Corpo de Bombeiros Militar de Minas Gerais

EMENDA CBMMG/DAT N°. 5/2026

Esta Emenda tem por objetivo promover as seguintes alterações na Instrução Técnica 03 - 2ª Edição (Composição do Processo de Segurança contra Incêndio e Pânico - PSCIP):

D.20 Sistema de alimentação de veículos elétricos (SAVE)

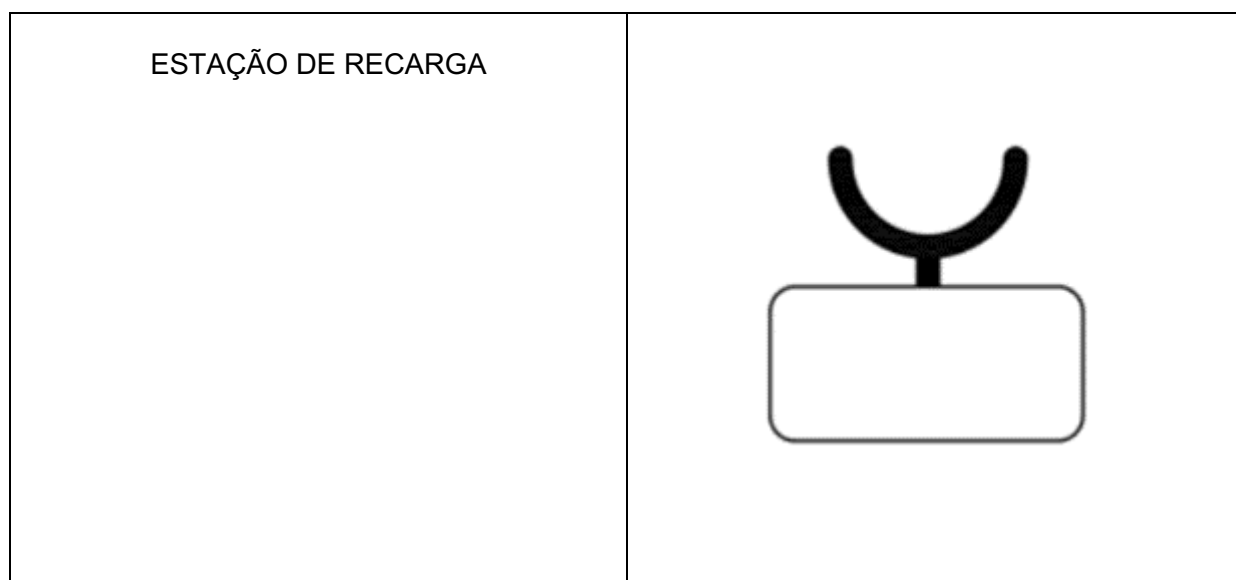
5 ACRESCENTAR o item D.20 no Anexo D:

SISTEMA DE ALIMENTAÇÃO DE VEÍCULOS ELÉTRICOS (SAVE)	
PONTO DE DESLIGAMENTO MANUAL (ESTAÇÃO DE CARREGAMENTO)	
PONTO DE DESLIGAMENTO MANUAL (PAVIMENTO)	
PONTO DE DESLIGAMENTO MANUAL (QUADRO DE ENERGIA PRINCIPAL)
